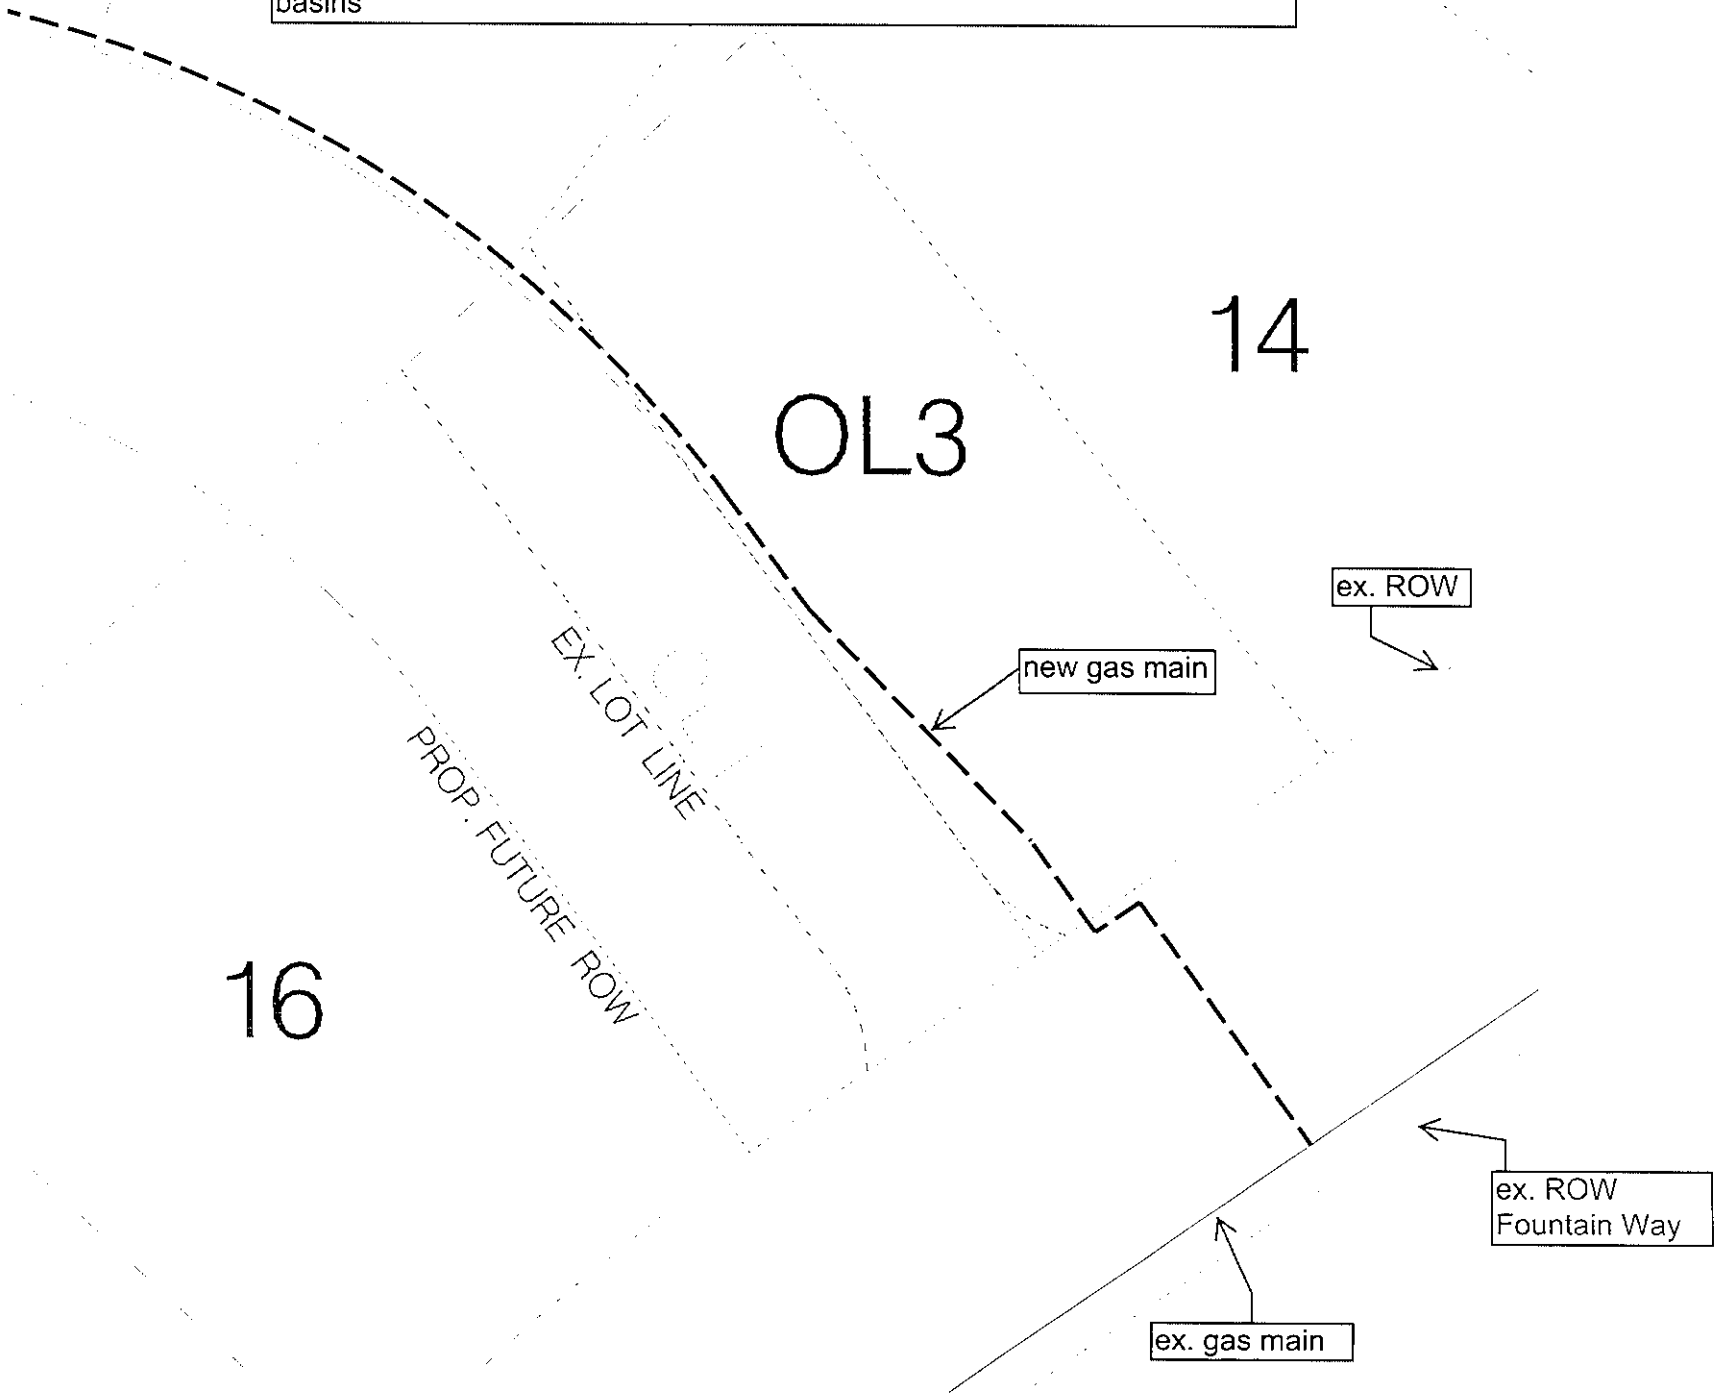
Gas main proposed to be 2' off Proposed Future ROW into OL3 in an easement, until the watermain enters OL3, then new gas would be 5' off WM. I would then like to cross Fountain Way north of Storm Sewer catch basins
